# KOORDINAČNÍ VÝKRES

# ZMĚNA Č. 1

## ÚZEMNÍHO PLÁNU LUŽANY

| PARÉ               | ZMĚNA Č. 1 ÚZEMNÍHO PLÁNU LUŽANY - ODŮVODNĚNÍ            |             |

#### Lokalita Z1/1

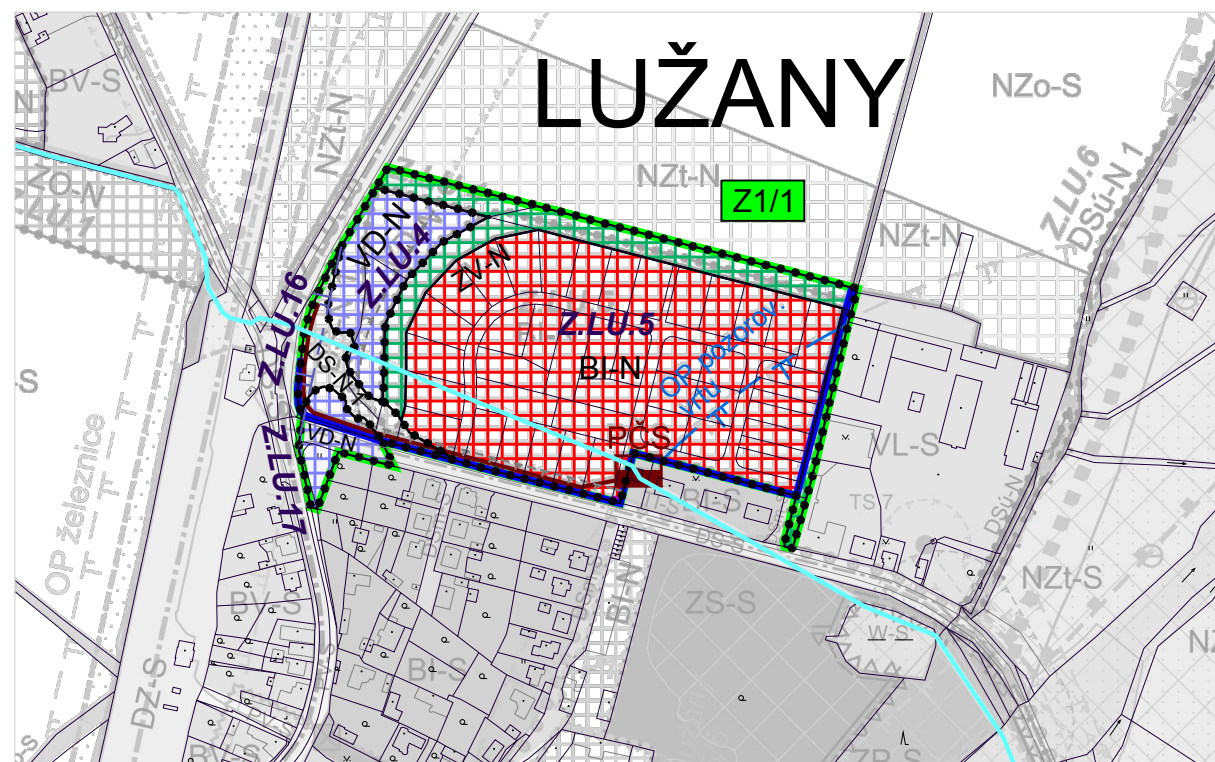
Úprava původních zastavitelných ploch (Z.LU.4, Z.LU.5, Z.LU.16) na severním okraji sídla Lužany (dle změny regulačního plánu):

- 1) Z.LU.5 BI-N (38 253 m<sup>2</sup>) - usazení hranice plochy bydlení na novou parcelaci.
- 2) Z.LU.5 ZV-N (8 294 m<sup>2</sup>) - rozšíření pruhu zeleně z 5 na 15 m a prodloužení pruhu SZ směrem až k silnici I/27.
- 3) Z.LU.4 VD-N (5 854 m<sup>2</sup>) - rozšíření plochy do uvolněného prostoru po zmenšení plochy DS-N 1.
- 4) Z.LU.16 DS-N 1 (2 820 m<sup>2</sup>) - zmenšení a úprava vymezení plochy křižovatky podle nové studie ŘSD.
- 5) Z.LU.17 VD-N (2 343 m<sup>2</sup>) - vymezení nové plochy.
